BOLETIM TÉCNICO Nº
0341.0

LINHA	PRODUTO	MODELO	ELABORADO POR:	APROVADO POR:
Marrom	TV	Chasssi CW81A Chassis CW81B	Vanderlei	☒ SUP: Valdiney ☐ GER: ☐ DIR:

ASSUNTO: Ruído na imagem dos canais baixo

Fig. 1

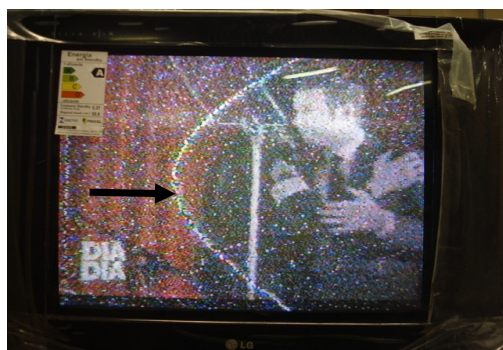
Defeito: Ruído na imagem com sinal fraco para os canais baixo conforme figura 1 e 2.

Fig. A

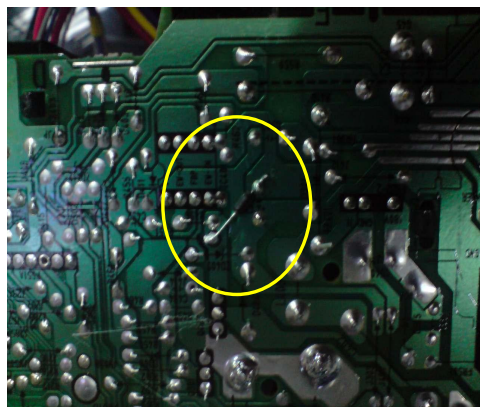
Modelos 21FU1/4RL-L3 - Chassis CW81A.

Aplicar (1nF 10% 50V) da base do Q405 ao negativo do C309.

Fig. B

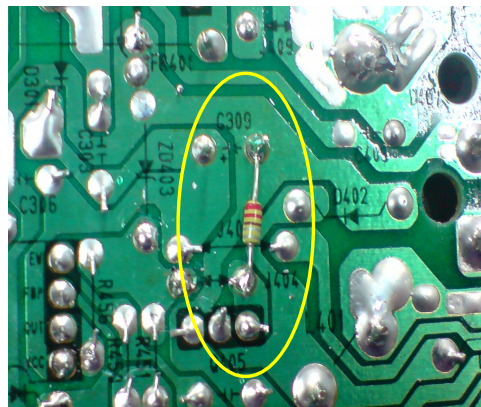
Modelo 21FU6TL/21FJ8RL - Chassis CW81B.

Aplicar (1nF 10% 50V) da base do Q405 ao negativo do C309.
